Planfeststellung nach dem Bundesfernstraßengesetz (FStrG) in Verbindung mit dem Verwaltungsverfahrensgesetz des Landes Nordrhein-Westfalen für den Ausbau der Bundesautobahn A 1 zwischen der Anschlussstelle Köln-Niehl und dem Autobahnkreuz Leverkusen-West einschließlich Neubau der Rheinbrücke Leverkusen, einschließlich der notwendigen Folgemaßnahmen an Verkehrswegen und Anlage Dritter sowie der erforderlichen Kompensationsmaßnahmen auf den Gebieten der Städte und Leverkusen (Gemarkungen Wiesdorf, Bürrig, Rheindorf und Hitdorf) und Köln (Gemarkung Worringen)

Stellungnahme im Anhörungsverfahren

Abb. 1: Aufbau Kombinationsabdichtung Dhünnaue-Mitte

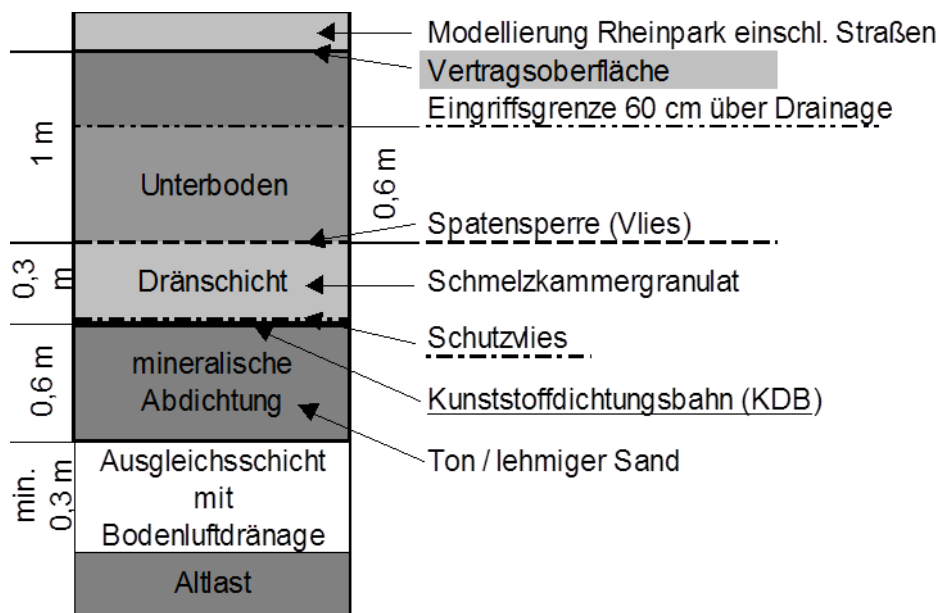
- c) Der Mindestabstand von 1,0 m zur „Spatensperre“ (vgl. Abb. 1) ist an jeden Punkt der geplanten Leitungsstrasse zu gewährleisten. Kann der Mindestabstand nicht eingehalten werden, ist die UBB unverzüglich zu informieren und ein Maßnahmenkonzept vorzulegen, welches den Eingriff und die anschließende Wiederherstellung des Dichtungssystems beschreibt.

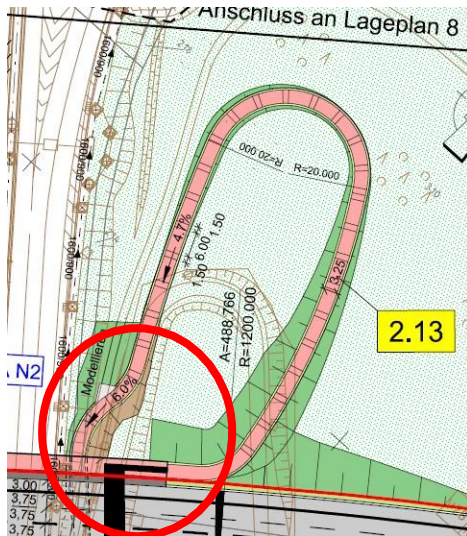
Um den in den einführenden Worten beschriebenen stadtstrukturell negativen Effekt der Verkehrsstraße zumindest in geringem Maße vermindern zu können, ist es erforderlich die reflektierenden Schallschutzwände auf der Autobahnbrücke und den Zu- und Abfahrtsrampen in transparenter Form auszuführen. Leider fanden sich in den Unterlagen keine Informationen über das vorgesehene Material und Gestaltung der Schallschutzwände. Aus Gründen des Artenschutzes sind die transparenten Schallschutzwände in der Form auszuführen, dass für Vögel diese als Hindernisse erkennbar sind.

Geh- und Radweg unter der Trasse der BAB A1 bei Betr.-km 405+425 und 405+480.

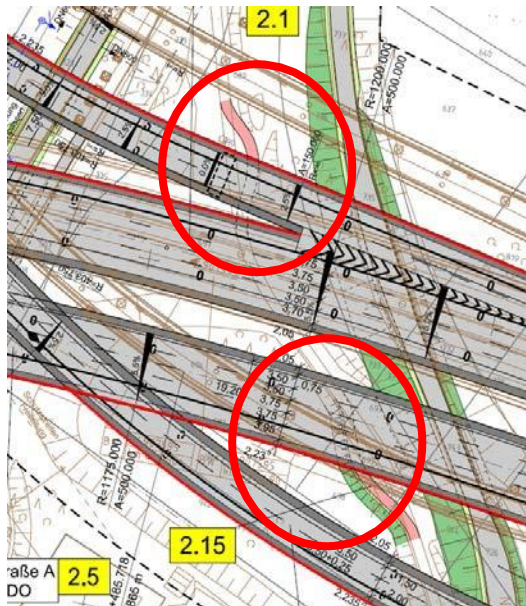
Die Kurvenbereich um die Pfeiler sind nicht sind gut einzusehen. Die Radwegführung soll gradliniger verlaufen.

Querung der Nobelstraße unter der Trasse der BAB A1

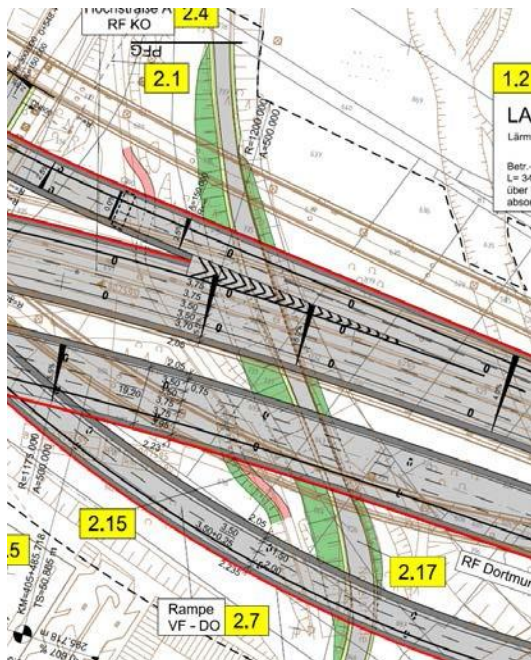
Die neue „Busstraße“ ist im Lageplan nicht bemaßt. Als neuer Straßenquerschnitt wird eine Mindestbreite für den Begegnungsfall Bus/ Bus gefordert.

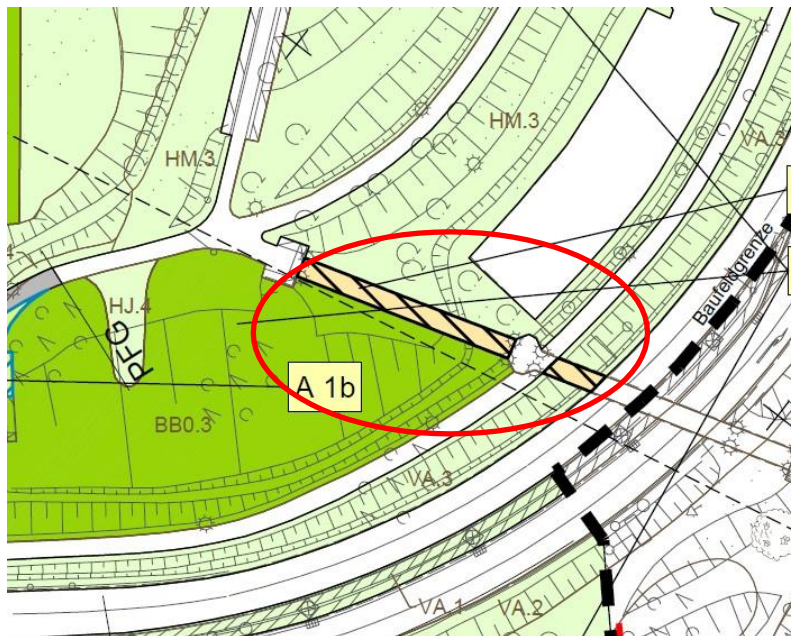
Hier fehlt die Auflistung zum Schutz der Pappeln im sogenannten Bereich „Rheinblick“ des Neuland-Parks. Diese Pappelreihe dient als Sichtschutz zur BAB1. Sie bildet das Ende der Sichtachse Rheinallee und ist zu erhalten. Sollte dies während der Bauphase nicht möglich sein, ist diese im Anschluss wieder herzustellen.

brachliegende Flächen unter der Hochstraße A

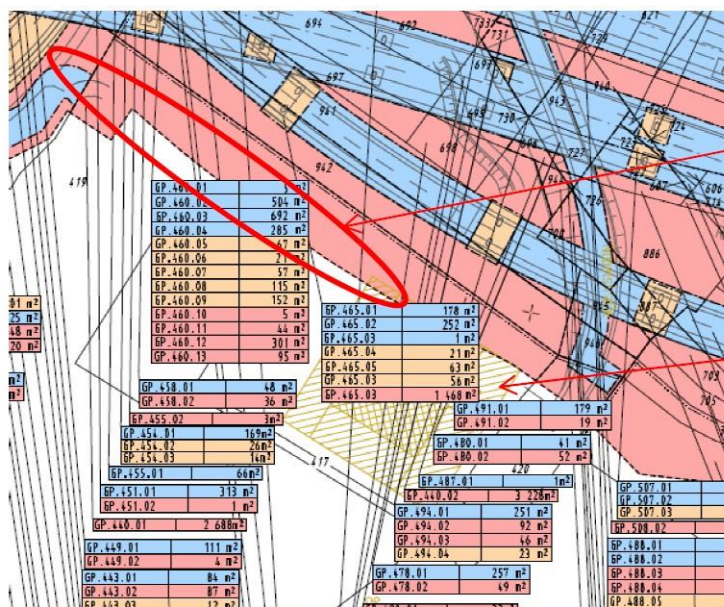
4. Seite XIX, Maßnahme G6:
Die Maßnahme wird wie folgt beschrieben: „Die Flächen unter neu errichteten Brückenbauwerken werden nach Abschluss der Baumaßnahme landschaftsgerecht gestaltet, sofern dies aufgrund der lichten Höhe unter den Bauwerken möglich ist.
Vorzugsweise werden die Flächen der freien Sukzession überlassen.“
Hier ist anzumerken, dass im Rahmen der Landesgartenschau 2005 die Flächen unter der Hochstraße A mit einer künstlerischen Gestaltung, bestehend aus verschiedenen Schotterungen und einer farblichen Beleuchtung der Stützen mit Bodenstrahlern aufgewertet wurden. Mit einer freien Sukzession unter der neu zu erstellenden Hochstraße A ist auf Grund der Breite des geplanten Bauwerkes und der dadurch resultierenden Trockenheit nicht zu rechnen.
Somit würde in diesem Bereich nur „blanke“ Erde zu sehen sein, wie es sich auch jetzt schon im weiteren Verlauf der Hochstraße A darstellt (siehe folgendes Foto):

Der FB Stadtgrün bittet um Auskunft, wie die landschaftsgerechte Gestaltung unter der Hochstraße A und den begleitenden Rampen aussehen soll (hauptsächlich der Bereich zwischen Nobelstr. und Westring).

Fahrradabstellanlage
Neuland-Park

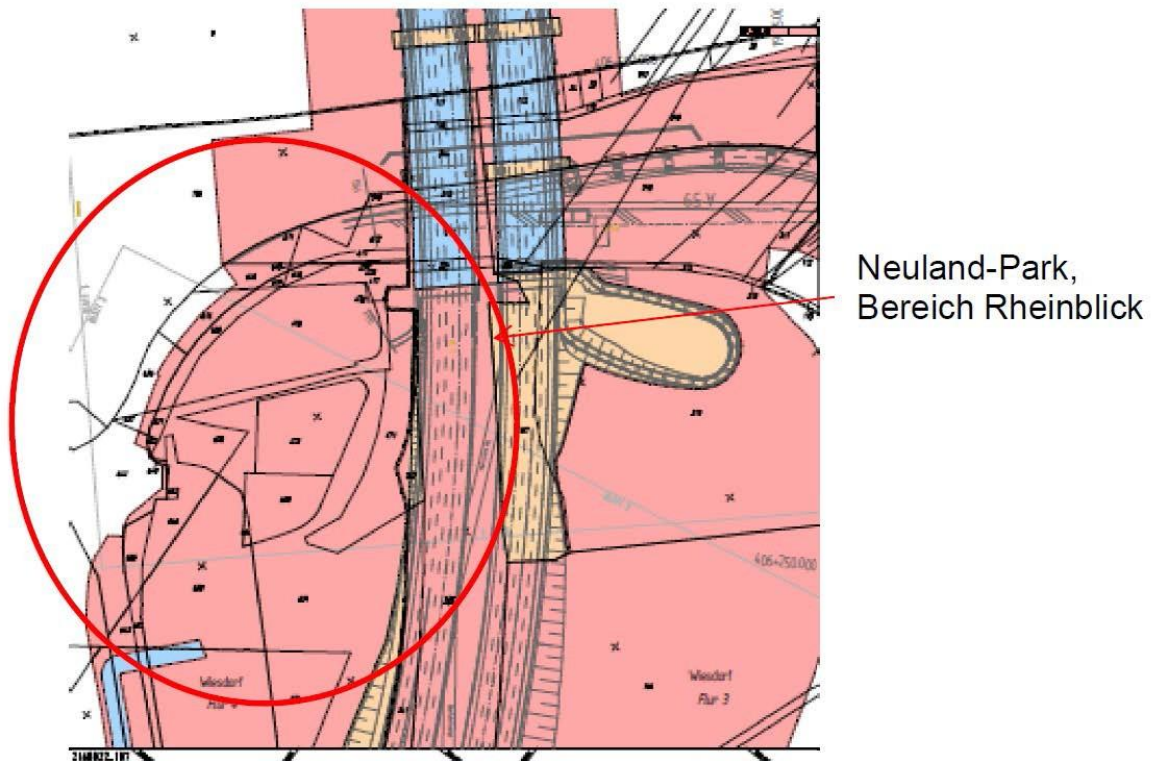
Auf der Wiesenfläche gegenüber dem Verwaltungsgebäude Nobelstr. 91 besteht für die Stadt ein Nutzungsrecht für die Bereitstellung von Fahrradständern für die Besucher des Neuland-Parks. Hier sind laut Grundstücksverzeichnis die Grundstücke mit der lfd. Nr. 485.01, 473, 493 und 495 betroffen. Die Fahrradabstellanlage muss nach Beendigung der Bauarbeiten wieder hergestellt werden (Sicherung und Wiederaufstellung der Fahrradbügel durch den Bauherrn).

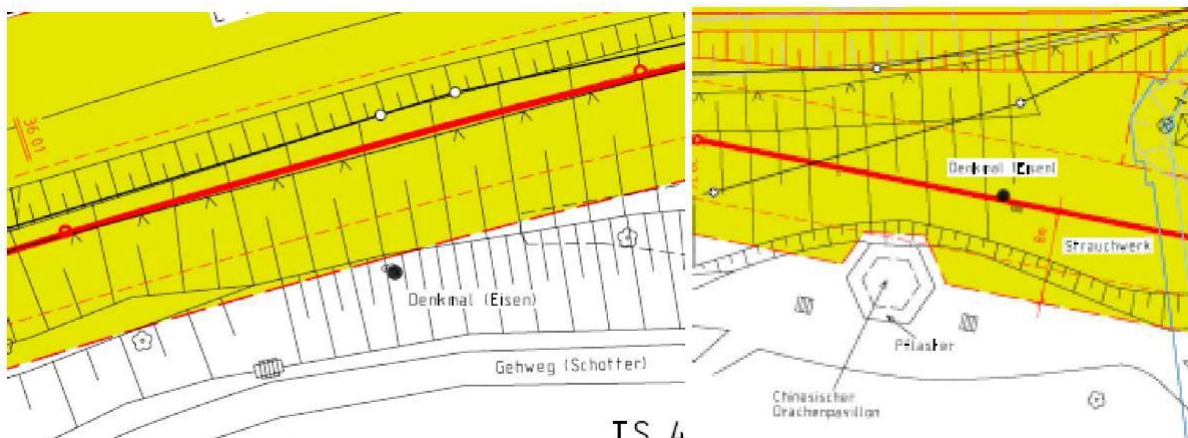
Alle in Angriff genommenen Flächen innerhalb des Neuland-Parks sind wieder genauso oder gleichwertig herzustellen, wie sie vorher waren. Das heißt, dass Wegeverbindungen inkl. Treppenanlagen wieder hergestellt werden müssen und auch die Begrünung des Trassenverlaufes gewährleistet sein muss. Intensive Gebrauchsrasenflächen müssen wieder als solche hergestellt werden. Vorhandene Strauch und Baumpflanzungen müssen unter Beachtung der hauseigenen Vorgaben der Open Grid Europe wieder instandgesetzt werden. Hier heißt es in der Anweisung zum Schutz von Ferngasleitungen unter dem Punkt 5.1.5: „Bäume und tief wurzelnde Sträucher dürfen nur nach vorheriger Absprache mit dem zuständigen Betrieb der Open Grid Europe GmbH im horizontalen lichten Mindestabstand von 2,5 m rechts und links der Ferngasleitung angepflanzt werden. Der Trassenverlauf der Ferngasleitung muss sichtbar und begehbar bleiben.“

Der FB Stadtgrün geht davon aus, dass der verbleibende 5 m breite Streifen mit einer flachwurzelnden, niedrigwachsenden bodendeckenden Strauchpflanzung begrünung wird, um die optische Beeinträchtigung innerhalb des Neuland-Parks auf ein Minimum zu reduzieren. (dazu hat es im Vorfeld Abstimmungsgespräche gegeben. Es wird auf das Protokoll des Gespräches vom 20.10.2015 verwiesen, als Beeinträchtigung wurde hier nur genannt, dass in einem Streifen von 5 m keine Bäume gepflanzt werden dürfen) Die Wiederbegrünung erfolgt nach Genehmigung der Planung durch den FB Stadtgrün. Es wird auf die Anforderungen unter o.g. Punkt A.3 verweisen.

Ausschnitt aus den beiden o.g. Planunterlagen

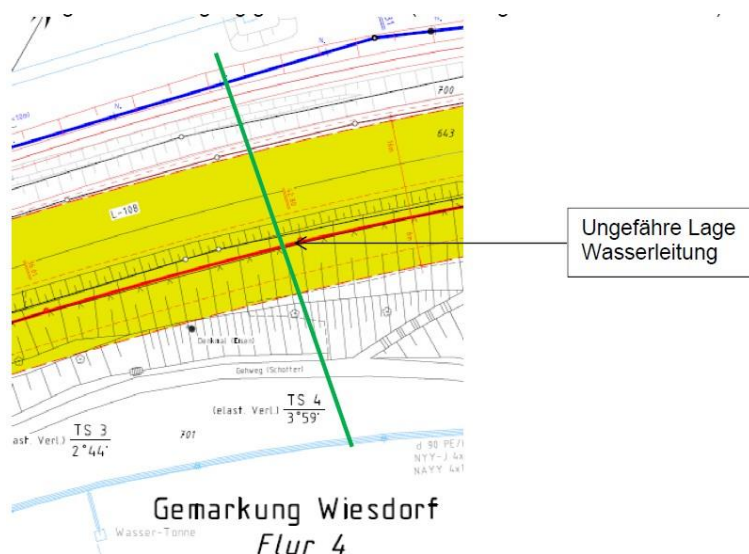
2. Unterlage 21.2.4-3 und 21.2.4-5: Trassierungsplan G1 und G3:
In diesen Plänen sind an zwei Punkten Denkmäler verzeichnet. Dabei handelt es sich um die sogenannte Pfahlsitzer. Diese markieren im Neuland-Park technische Einbauten, die der Deponiesicherung dienen, nämlich die Setzungspegel. Hierbei handelt es sich um einen Kontrollmechanismus, der das Setzungsverhalten der Abdichtung kontrolliert.
Diese Einrichtungen müssen unbedingt während der Bauphase gesichert werden. Sollte dies nicht möglich sein, muss in Absprache mit der UBB und dem FB Vermessung der Stadt Leverkusen eine Lösung gefunden werden, ob eventuell auf den entsprechenden Kontrollpunkt verzichtet werden kann oder ob dieser, nach Fertigstellung der Arbeiten, wieder hergestellt werden muss. In jedem Fall muss vor Baubeginn der FB Vermessung informiert werden, damit der aktuelle Stand aufgenommen werden kann.

In der Planunterlage G1 fehlt der Anschluss an die Betriebswasserleitung RA55.58 der Currenta, diese verläuft von der Medientrasse in den Neuland-Park und unterquert den Westring. Leitungspläne können durch den FB Stadtgrün zur Verfügung gestellt werden. (siehe folgenden Planausschnitt)
